**Всемирный форум для согласования правил  
в области транспортных средств**

Сто пятьдесят четвертая сессия

### **Предложение о поправках к документу ECE/TRANS/WP.29/2011/78 (предложение по новым правилам, касающимся системы предупреждения о выходе из полосы движения)**

#### **Передано представителем Российской Федерации\***

Таблица 1

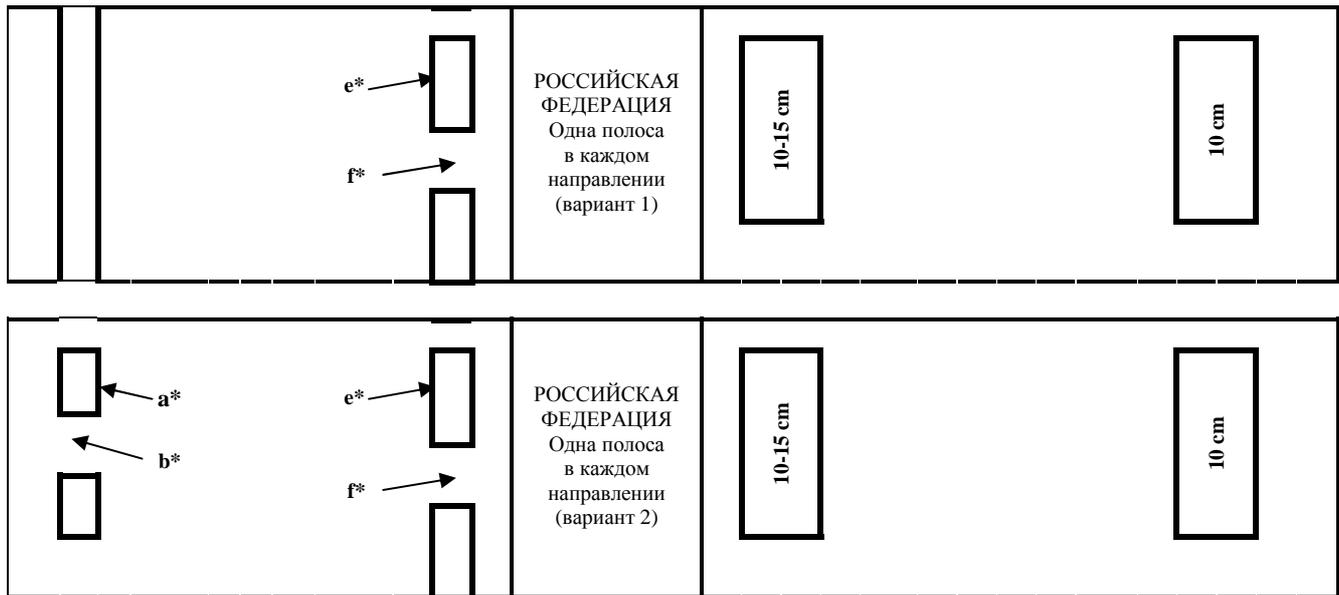
Приложение 3, таблица 1, включить следующую дорожную разметку:

СХЕМА			СТРАНА	ШИРИНА		
Левая границная линия	Центральная линия	Правая границная линия		Левая границная линия	Центральная линия	Правая границная линия
			<p>Определение ширины полосы в соответствии с настоящими Правилами</p>			
			<p>РОССИЙСКАЯ ФЕДЕРАЦИЯ Более одной полосы в каждом направлении (основной вариант)</p>	10-20 cm	10-15 cm	10-20 cm
			<p>РОССИЙСКАЯ ФЕДЕРАЦИЯ Более одной полосы в каждом направлении (вариант 1 с полосой реверсивного движения)</p>	10-20 cm	10-20 cm	10-20 cm
			<p>РОССИЙСКАЯ ФЕДЕРАЦИЯ Более одной полосы в каждом направлении (вариант 2 с полосой реверсивного движения)</p>	10-20 cm	10-15 cm	10-20 cm

\* *Примечание:*

Для дорожного движения с разрешенной максимальной скоростью не более 60 км/ч:

$a = 1...3$  м;  $b = 3...9$  м;  $a:b = 1:3$ ;

$c = 3...6$  м;  $d = 1...2$  м;  $c:d = 3:1$ ;

$e = 1$  м;  $f = 2$  м;  $e:f = 1:2$ .

Для дорожного движения с разрешенной максимальной скоростью свыше 60 км/ч:

$a = 3...4$  м;  $b = 9...12$  м;  $a:b = 1:3$ ;

$c = 6...9$  м;  $d = 2...3$  м;  $c:d = 3:1$ ;

$e = 2$  м;  $f = 4$  м;  $e:f = 1:2$ .
